0117 Lachgas-Reduktion Schlammverbrennungsanlage (SVA)

Projekt zur Emissionsverminderung in der Schweiz

Verifizierter Monitoring von 01.01.2022 bis 31.12.2022

Verifizierungsbericht

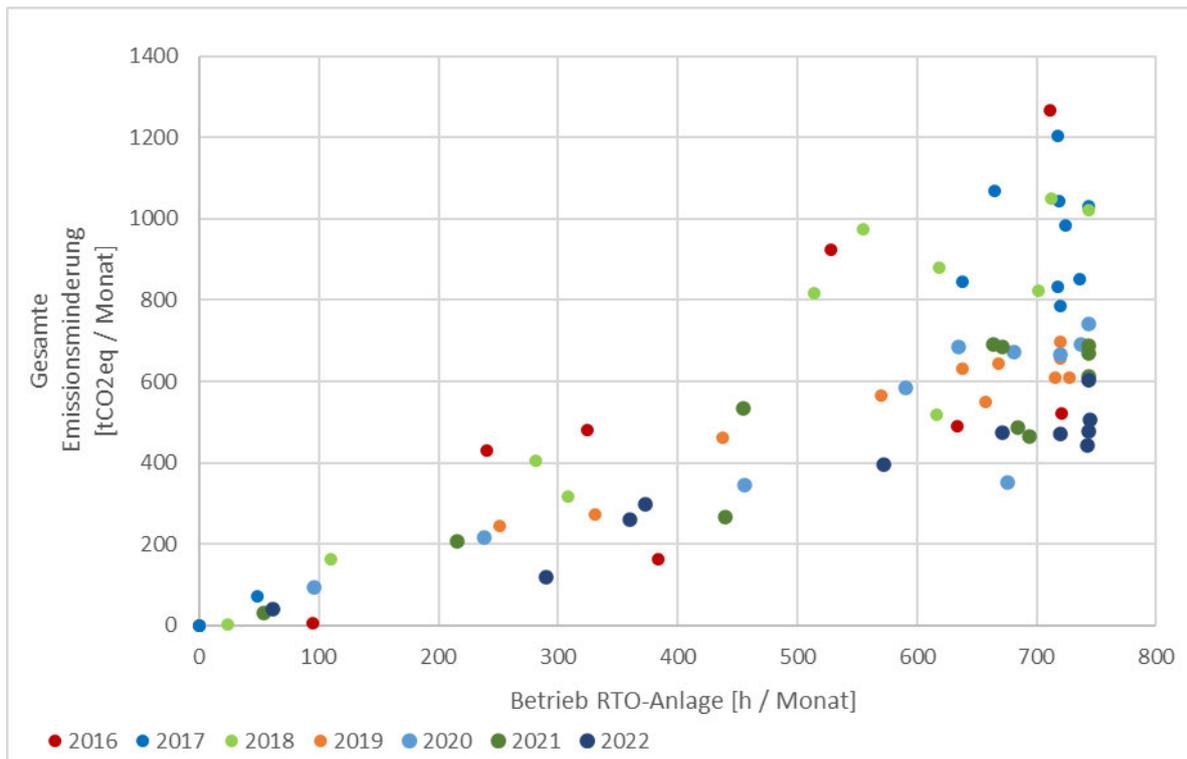
Zu 3.3.14-3.3.15: Eine Plausibilisierung der Messdaten anhand anderer Monitoringparameter ist gemäss der Projektbeschreibung nicht vorgesehen. Ein Gegenprüfung ist aber möglich. Dazu hat der Verifizierer die Monatswerte der Betriebszeiten der RTO-Anlage und der gesamten Emissionsverminderungen (inkl. Leakage) grafisch aufbereitet (siehe folgende Abbildung).

Bei Betrachtung der Grafik fallen die niedrigeren Gesamtemissionsminderungen in den Jahren 2019-2022 im Vergleich zu früheren Jahren ins Auge, insbesondere bei hoher Auslastung der RTO-Anlage. Dies wurde im CR 3 (M 2019) thematisiert und zufriedenstellend beantwortet: Anfang 2019 wurden umfangreiche Optimierungen am Wirbelschichtofen durchgeführt, vor allem bei der Primärluftzuführung. Die Luftzufuhr konnte dabei generell reduziert werden. Dies führte in der Folge zu einer stabileren Fahrweise mit dem Ergebnis, dass der Volumenstrom merklich kleiner wurde. Zusätzlich sanken infolge der stabileren Ofen-Fahrweise auch die N₂O-Konzentrationen im Rohgas. Diese 2 Effekte führten zusammen zu einer Reduktion der N₂O-Emissionsminderung. Die Daten nach der Optimierung (d.h. für die Jahre 2019, 2020, 2021 und 2022) stimmen überein. Erwähnenswert ist, dass sich die technischen Optimierungen negativ auf die Zahl der auszustellenden Bescheinigungen auswirken (geringe N₂O-Menge vor Eintritt in die RTO-Anlage).
